Product Development Design Change Request
产品开发设计变更请求

26_002

Customer project Name/ 客户项目名称: JIM-493

JIM 493 出口空管件(样品供货)

变更描述	零件号	零件名称	Project	样件阶段	变更来源
	F01Z510364-00	INLET CONE	JIM 493	A	BOSCH/Customer
	变更前

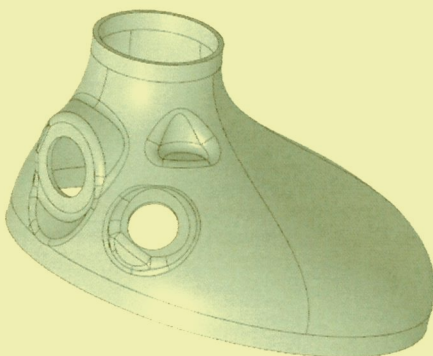
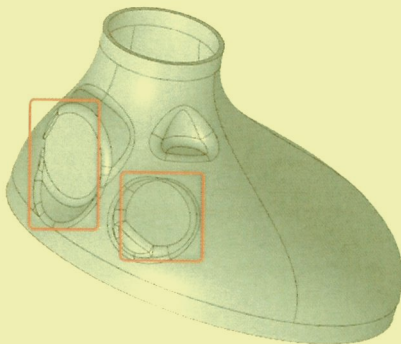
F01Z5102D0		F01Z510364-00		
	变更原因		客户要求取消温度传感器及NOX传感器，因此端锥孔堵上；		
	风险点（影响）		无		
验证方法		无

变更描述	零件号	零件名称	Project	样件阶段	变更来源
	F01Z5103JB-00	SLEEVE	JIM 493	A	BOSCH/Customer
	变更前

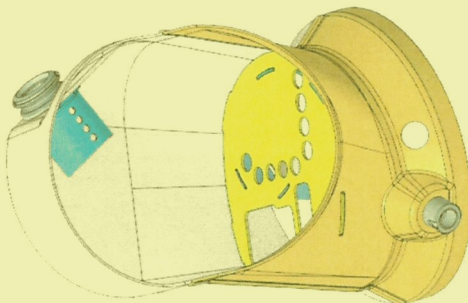
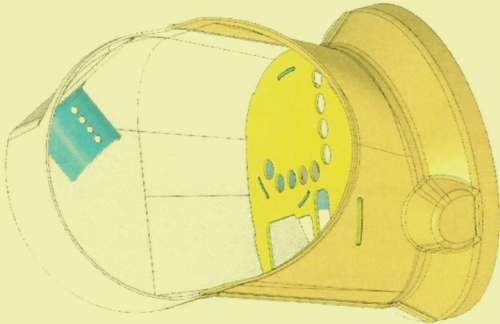
F01Z510266		F01Z5103JB-00		
变更原因	客户要求取消尿素喷嘴，因此混合器尿素喷嘴孔堵上；				
风险点（影响）	无				
验证方法	无

变更描述	零件号	零件名称	Project	样件阶段	变更来源
	F01Z5019C0-00	SLEEVE	JIM 493	A	BOSCH/Customer
	变更后				
变更原因	变更前		变更后

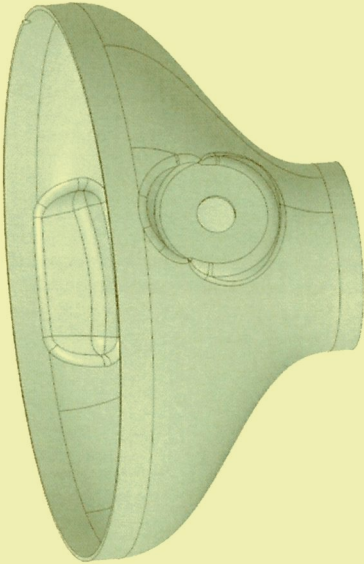
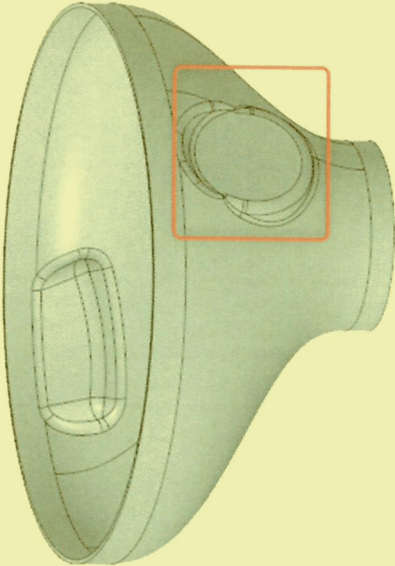
F01Z5017W6		F01Z5019C0-00		
	取消混合器尿素喷嘴座，压差座及T5温度传感器座；				
	无				
风险点（影响）	无				
验证方法	无

变更描述	零件号	零件名称	Project	样件阶段	变更来源
	F01ZH003VK-00	DOC+SDPF UNIT	JIM 493	A	BOSCH/Customer
	变更前

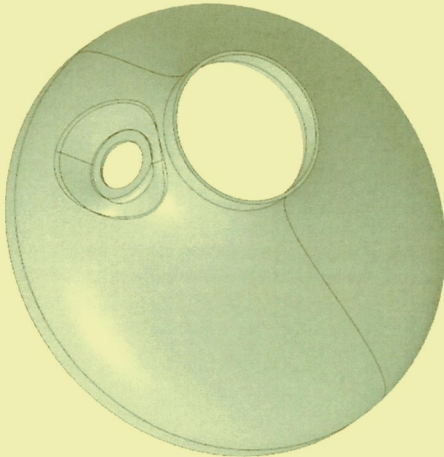
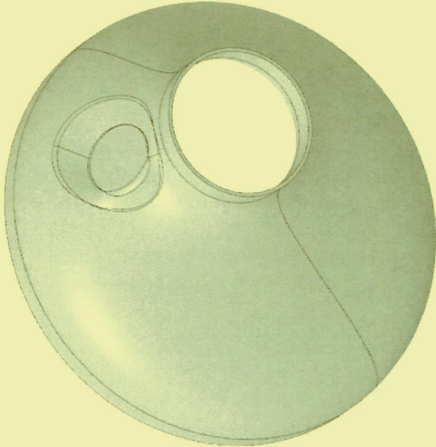
F01ZH003FU		F01ZH003VK-00		
变更原因	取消压差管压差支架;				
风险点 (影响)	无				
验证方法	无
